Commune de Hauteroche

Délimitation des périmètres de protection des 3 sources alimentant la commune d'Hauteroche : source Vignot, source Sous Rochaux, source Ruelle Brûlée

**Avis d'hydrogéologue agréé
en matière d'hygiène publique**

AVIS PREALABLE SUR LE CONTENU DES INFORMATIONS TECHNIQUES DISPONIBLES

Echelle 1/1250^e env.

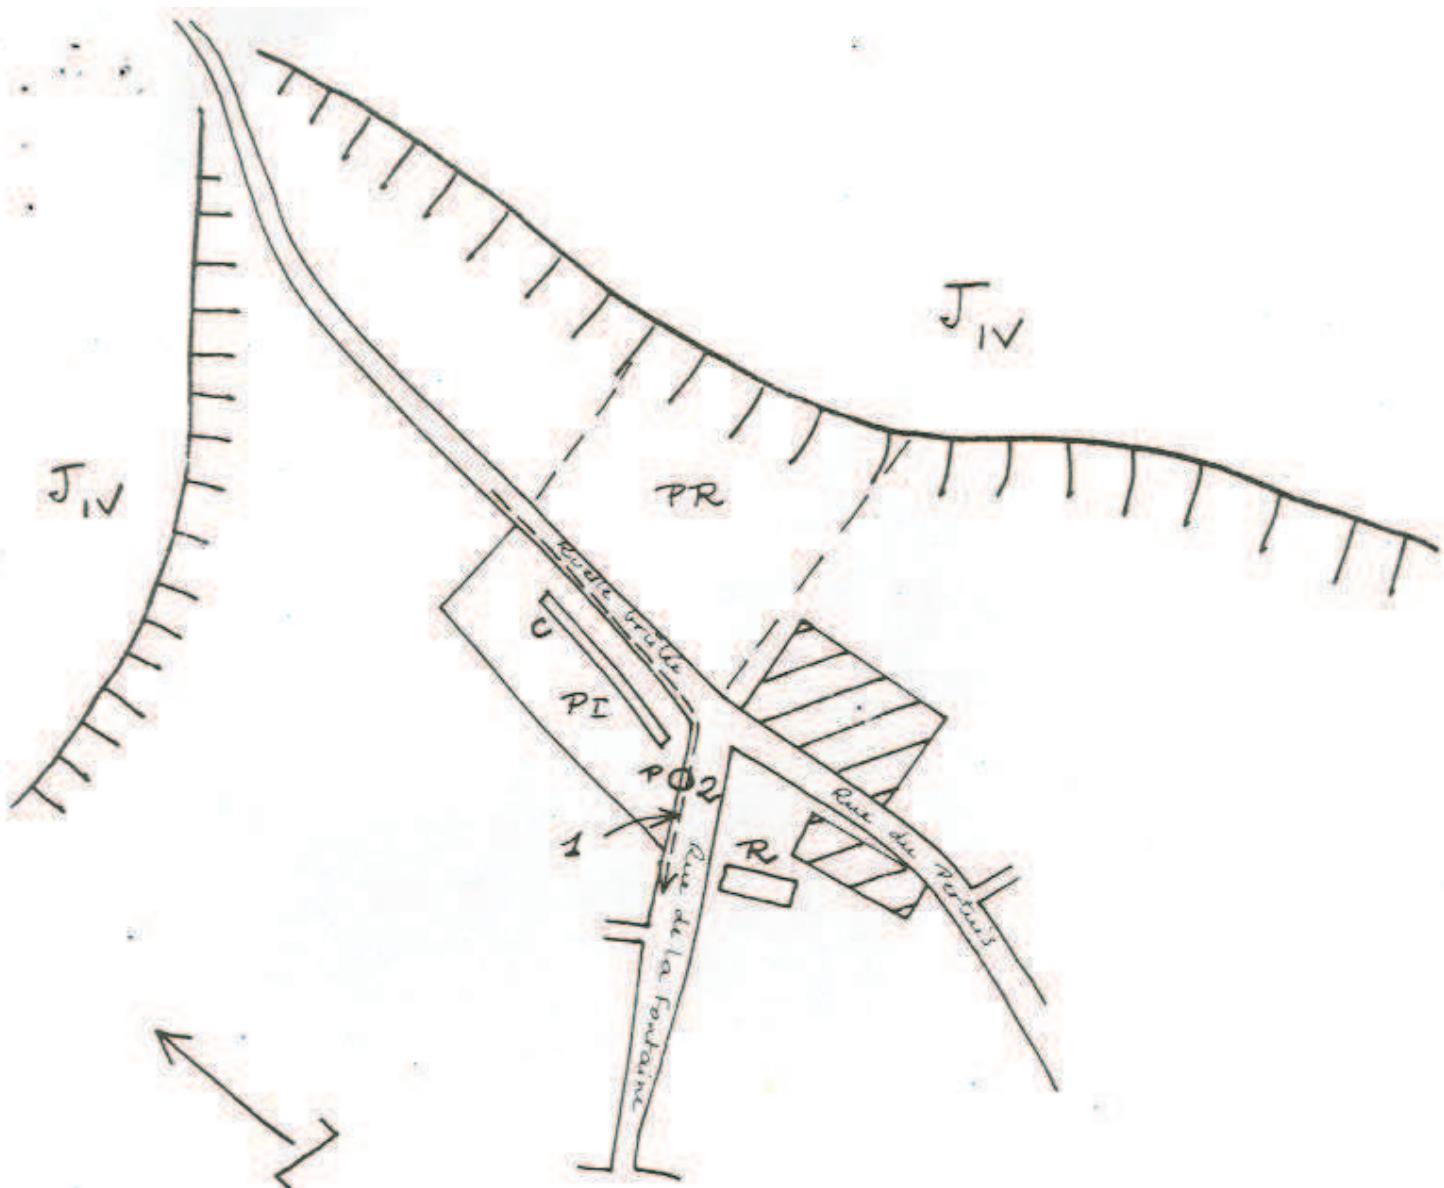
- ETAT ACTUEL DU CAPTAGE ET POSSIBILITES D'AMELIORATION !(cf. plan ci-joint).

1 - Un périmètre de protection immédiate, clos et dont l'accès sera interdit sauf pour les besoins du service sera établi autour de la tranchée. Il s'appuiera à l'Est sur la Ruelle brûlée, au sud sur la rue de La Fontaine, et s'étendra au Nord et à l'Ouest à 10 m au moins des limites de l'Ouvrage.

2 - Un périmètre de protection rapproché prolongera le précédent vers l'Est jusqu'au rebord du plateau. Il n'est pas besoin de le clôturer, mais aucune installation ni aucun dépôt de nature à nuire à la qualité des eaux n'y seront tolérés (par exemple écurie, WC, fumier, dépôt d'ordures etc....).

4 - Le système de fermeture du regard installé en bordure de la rue de La Fontaine sera modifié de façon à être rendu étanche, l'obturation actuelle étant assurée par une simple plaque de genre de celles utilisées pour les bouches d'égout..

5 - Le drainage de La Ruelle brûlée sera assuré au-dessus du captage par un caniveau cimenté se prolongeant rue de La Fontaine au delà du passage de la conduite. Dans la même optique la rue de La fontaine sera rendue étanche dans sa partie haute, depuis son croisement avec La Ruelle brûlée jusqu'au même point.

Schéma structurale et hydrologique de la vallée de l'Ozeain.

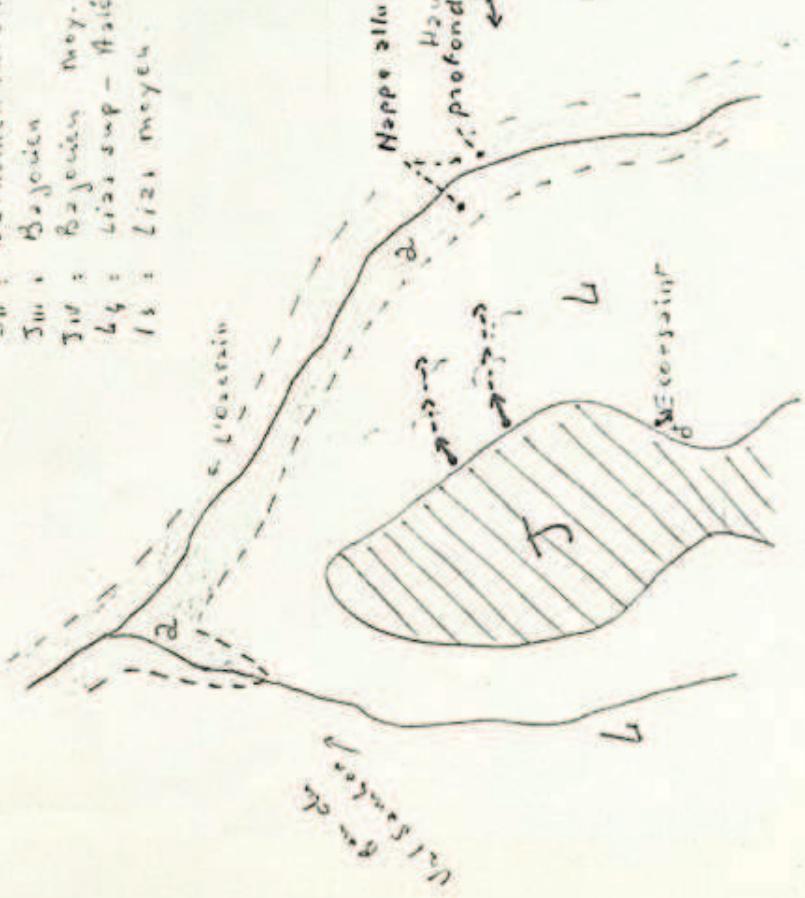
Il est très intéressant de remarquer que la masse des calcaires du jurassique moyen est affectée d'un faible pendage en direction de l'ESE. Cette inclinaison générale des plateaux calcaires, joue un rôle dans la distribution des émergences aquifères.

sur le versant Ouest des vallées, la pente légère vers l'Est de l'écran imperméable conduit le niveau aquifère à faire surface aux points topographiquement les plus bas de cet écran.
